CONTRODEDUZIONI ALLE OSSERVAZIONI PRESENTATE DA WWF Italia ETS e LEGAMBIENTE PIACENZA Circolo Emilio Politi APS nell'ambito della procedura di VERIFICA DI ASSOGGETTABILITÀ VIA (Screening) per gli INTERVENTI DI RIPRISTINO, RECUPERO ED INTEGRAZIONE DELLE OPERE DI DIFESA IDRAULICA DELL'ALVEO DEL FIUME TREBBIA IN CORRISPONDENZA DEL NODO IDRAULICO DI PERINO, A MONTE E VALLE DELLA BRIGLIA. LOC. POGGIO PAIONE, COMUNI DI TRAVO E COLI (PC)

CUP: F18H22000530004

Interventi di ripristino, recupero ed integrazione delle opere di difesa idraulica dell'alveo del fiume Trebbia in corrispondenza del nodo idraulico di Perino, a monte e valle della briglia. Loc. Poggio Paione, comuni di Travo e Coli (PC)

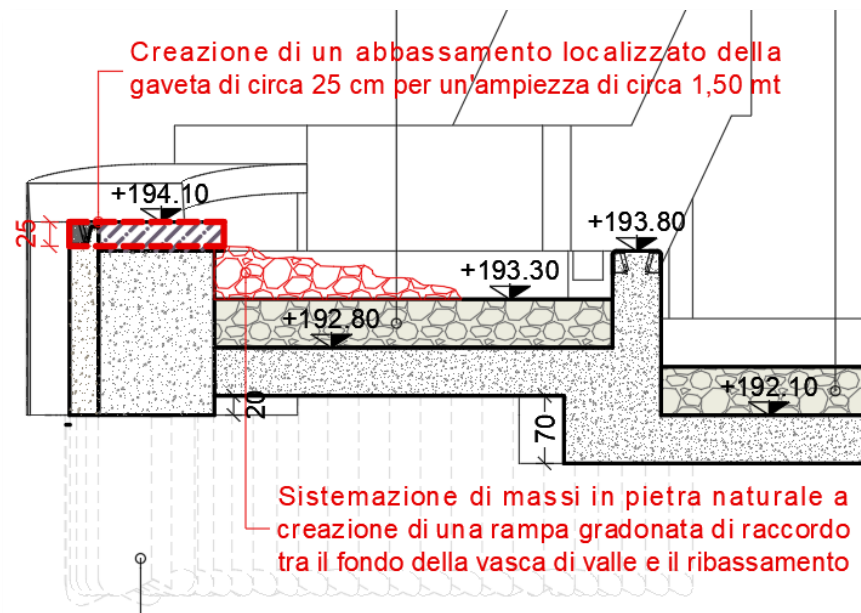
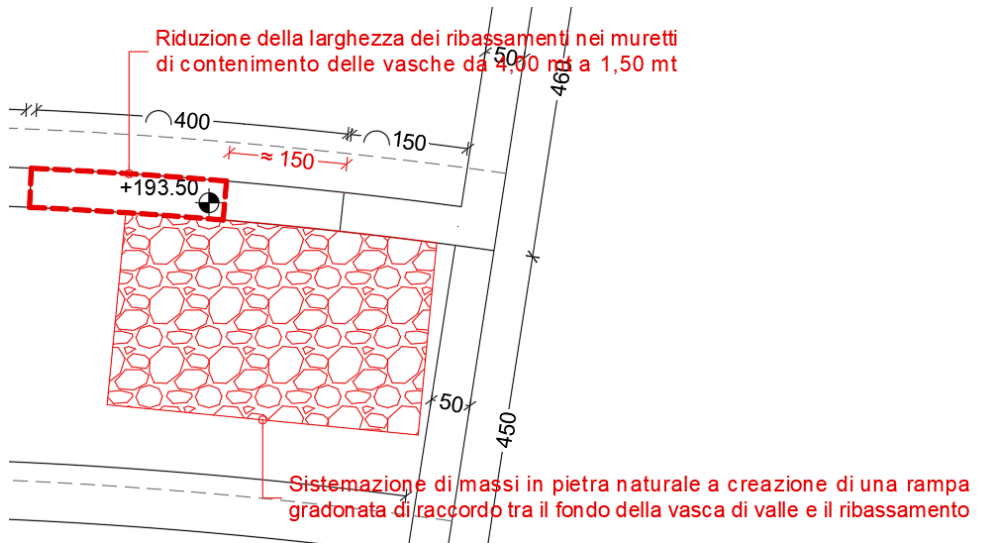
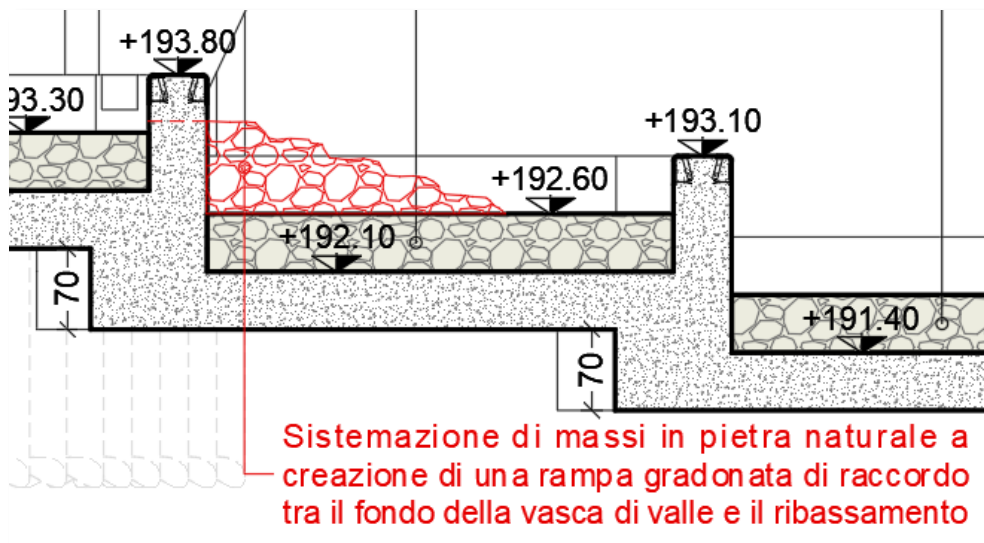
Le osservazioni mosse citano il fatto che lo Studio Preliminare Ambientale sia carente di una valutazione degli impatti sulla connettività longitudinale sia per la fauna ittica che per i sedimenti.

Per le considerazioni già dettagliatamente argomentate, non si ravvisano margini tecnici per operare ulteriori minimizzazioni degli impatti se non per quanto riguarda la possibilità di apportare piccole modifiche alla zona di risalita dei pesci come successivamente riportato e descritto, in recepimento delle osservazioni formulate con specifico richiamo alle caratteristiche necessarie a consentire la rimonta della specie target e quindi della Lasca.

Nella configurazione di progetto il dislivello tra il pelo libero tra due vasche consecutive è compreso tra 40 e 50 cm, considerando i ribassamenti effettuati nei muretti di contenimento. Per ridurre ulteriormente il dislivello e creare percorsi ancora più attrattivi per la fauna ittica è possibile operare alcune modifiche di seguito illustrate:

- creazione di punti di invito alla risalita per ciascuna vasca mediante l'abbassamento localizzato di circa 25 cm della gaveta per un'ampiezza di 1,50 mt con conseguente dimezzamento del dislivello (ridotto a 15 - 25 cm) e aumento del tirante nel varco tale da garantire presenza di acqua anche in periodi di magra e quindi con obiettivo miglioramento e immediata percezione dell'attrattività del percorso di risalita;

- sistemazione, a valle di ogni ribassamento, di massi in pietra naturale a creazione di una rampa di raccordo tra il fondo della vasca di valle e il ribassamento;

- posizionamento, nella vasca di dissipazione (la vasca di dissipazione presenterà una scabrezza naturale dovuta alla forma dei massi), di massi ciclopici affioranti rispetto al fondo al fine di creare zone di rifugio per la fauna ittica. Si precisa che la massicciata all'interno della vasca di dissipazione non è intasata in calcestruzzo ma con materiale sciolto in situ e ciò favorirà la possibilità di rifugio sia nei momenti di riposo che nei periodi di magra, oltre che una più naturale riconnessione con l'ambiente di subalveo;

Creazione di un abbassamento localizzato della gaveta di circa 25 cm per un'ampiezza di circa 1,50 mt

Creazione di un abbassamento localizzato della gaveta di circa 25 cm per un'ampiezza di circa 1,50 mt

Riduzione della larghezza dei ribassamenti nei muretti di contenimento delle vasche da 4,00 mt a 1,50 mt

Sistemazione di massi in pietra naturale a creazione di una rampa gradonata di raccordo tra il fondo della vasca di valle e il ribassamento
